Asunto: Presentación de aclaraciones - Nota DEIA-DEEIA-AC- 0042-2003-2023
Ref.: EsIA Cat. II Proyecto **RESIDENCIAL "BRISAS DE SAN CRISTÓBAL II (1ª ETAPA)"**

SEGUNDA INFORMACIÓN ACLARATORIA
SOLICITADA EN LA NOTA DEIA-DEEIA-AC-0042-2003-2023

**PROYECTO: RESIDENCIAL “BRISAS DE SAN
CRISTÓBAL II (1ª ETAPA)”**

*San Cristóbal, corregimiento de David Sur, distrito de David,
provincia de Chiriquí.*

PLANO DEMOSTRATIVO DE LA FINCA #30388351 COD.:4501
PROPIEDAD DE:
OS GRUPO INMOBILIARIA, S.A. FICHA: 155695360
Y DEL DRENAJE SUPERFICIAL ESTACIONARIO UBICADO EN LA
FINCA 1458 COD.:4501 PROPIEDAD DE:
SAELA, S.A. FICHA: 49127

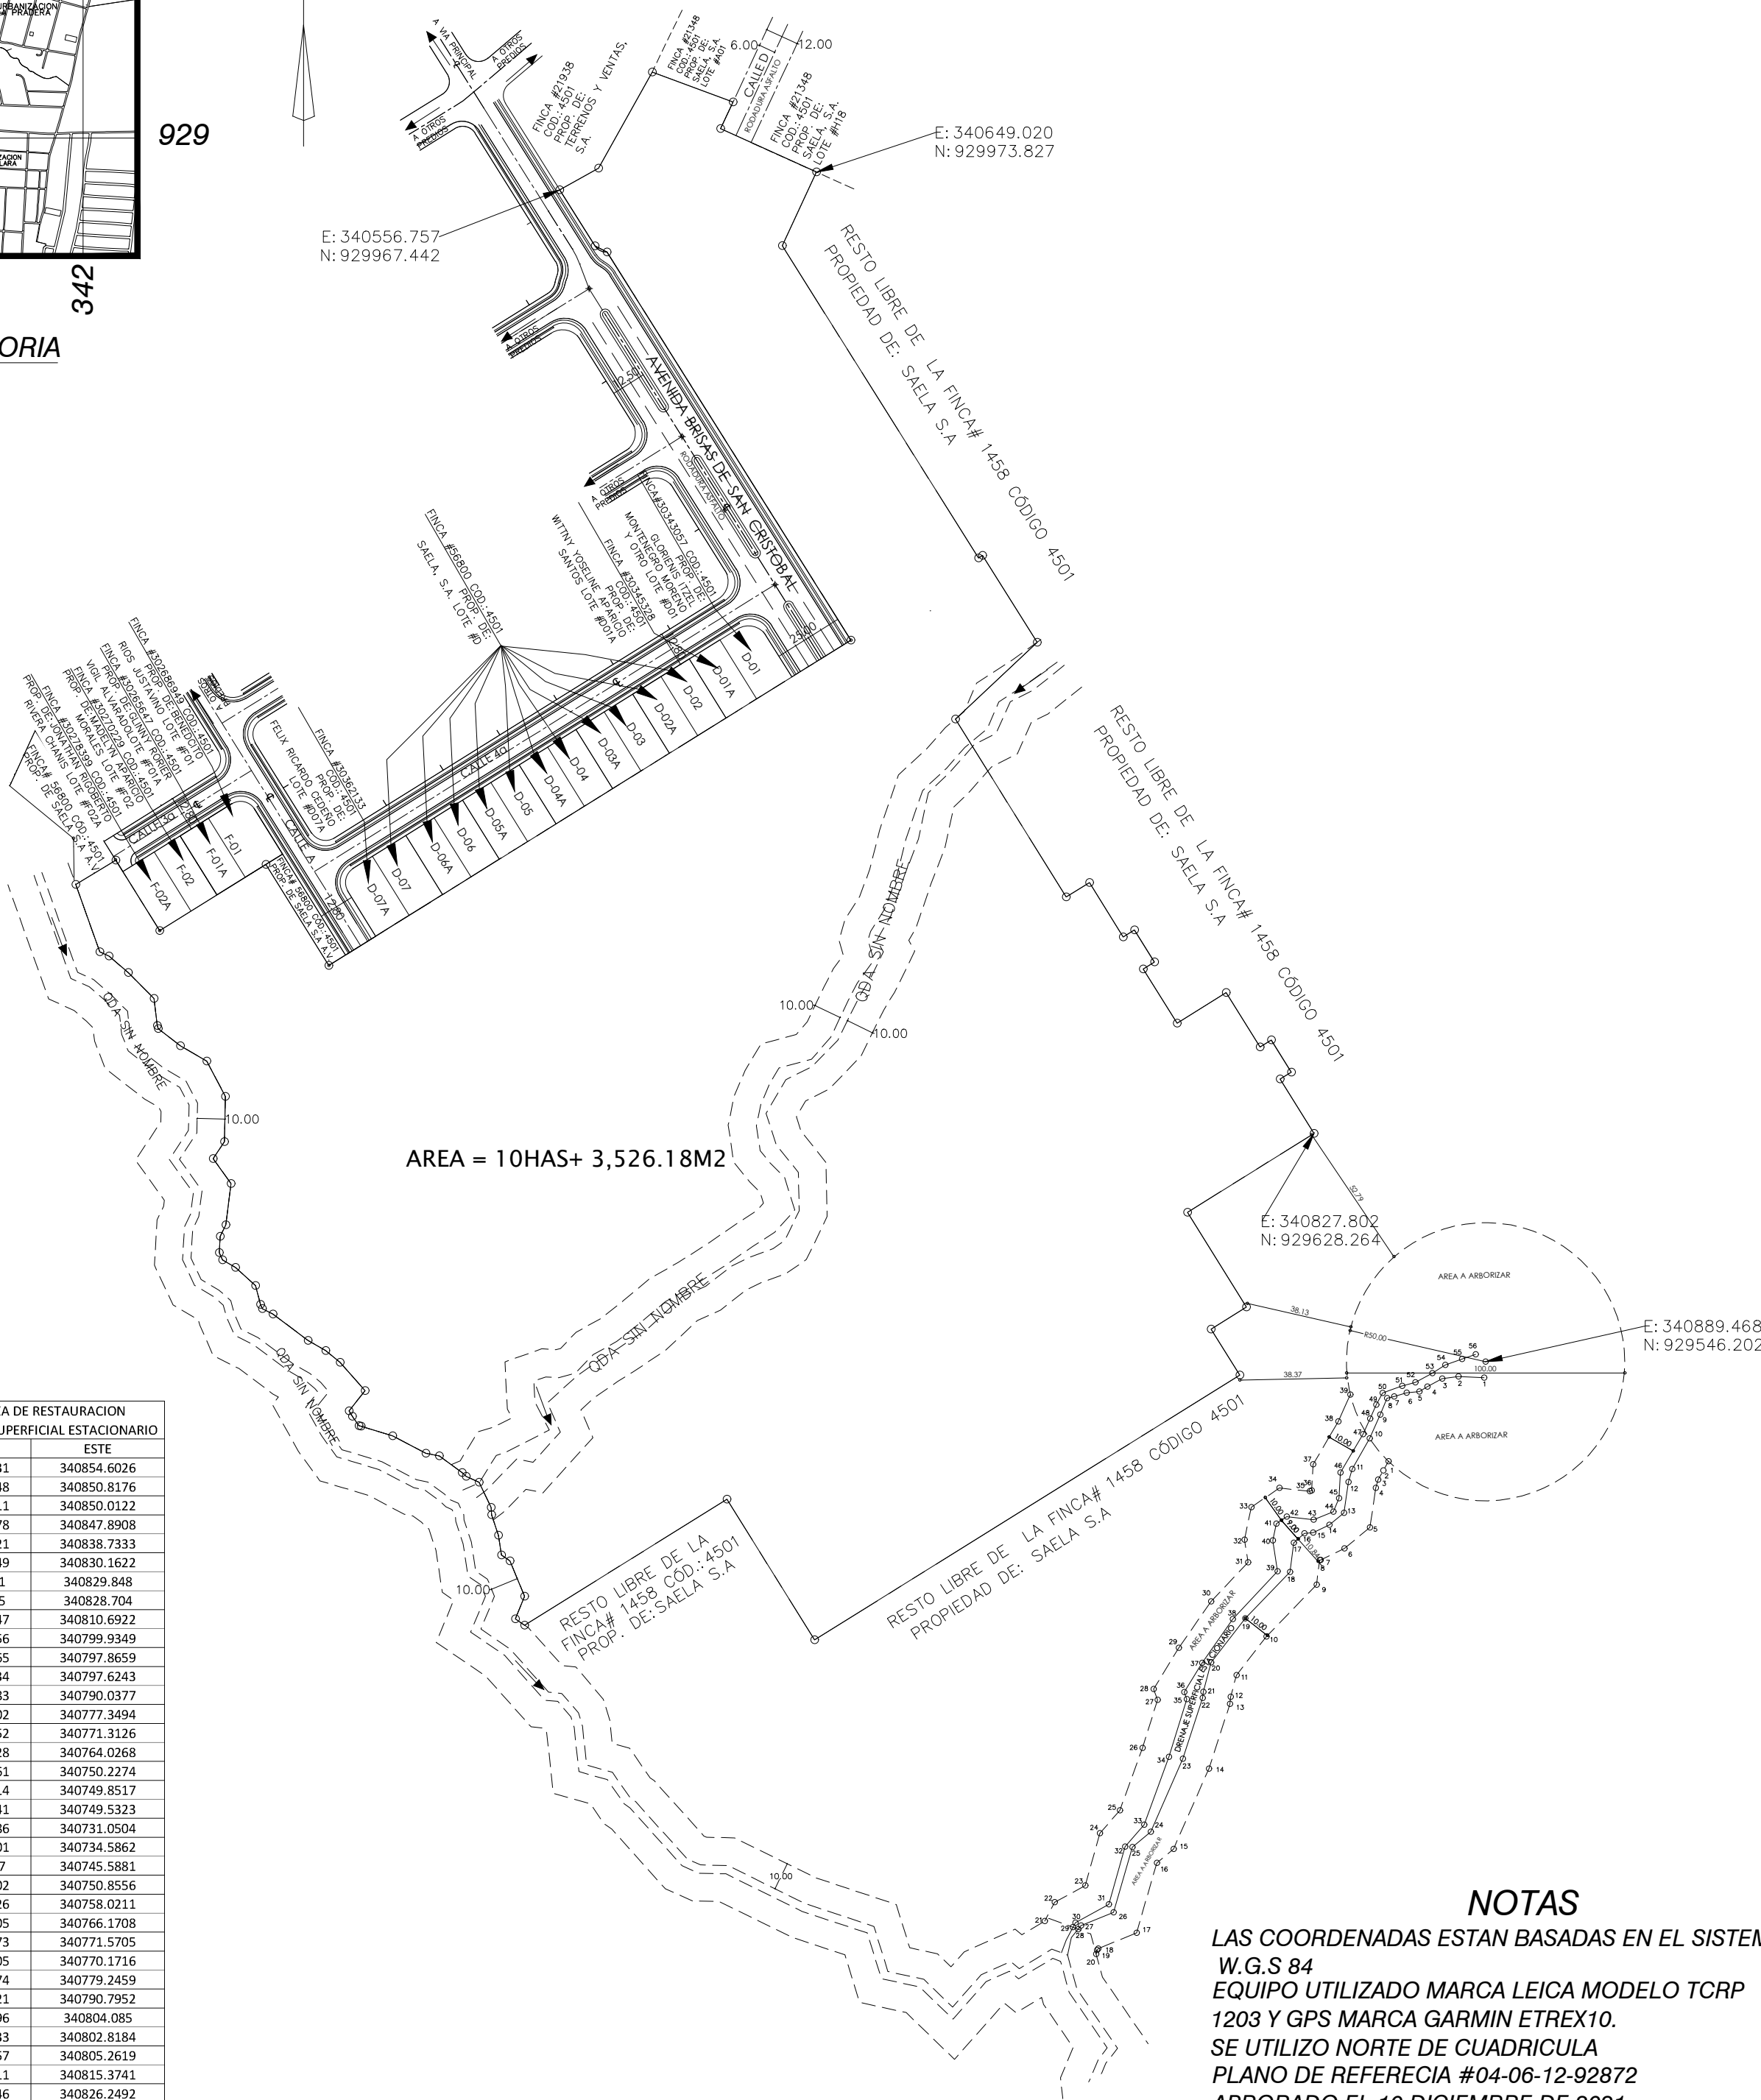
- c. Mapa elaborado por un profesional idóneo donde se muestre el polígono del proyecto y área de protección de la referida fuente hídrica.
 - d. En caso de los márgenes de protección se ubiquen sobre el área a desarrollar presentar:

En caso de los márgenes de protección se ubiquen sobre el área a desarrollar presentar:

- d1. Coordenadas UTM del polígono del proyecto donde se excluya el área de protección.
- d2. Descripción del proyecto con los cambios propuestos.

d.1. Los Márgenes de protección se ubican fuera del proyecto Residencial Brisas de San Cristóbal II (1era Etapa) y se muestran en la parte de anexos plano demostrativo donde se ubica el proyecto y el drenaje estacionario. En consecuencia no se afecta el polígono. Por otro lado al tratarse de un drenaje superficial estacionario, el promotor guardará las consideraciones necesarias, de manera que pueda arborizarse de manera artificial en un radio de 50 metros, al inicio del drenaje en la zona plana como medida de conservación y protección. Es importante aclarar que la zona sufre normalmente incendios en la temporada seca, con lo cual la conservación en esta área es complicada.

d.2. El proyecto propuesto respeta los límites de protección por lo que no se prevén cambios.
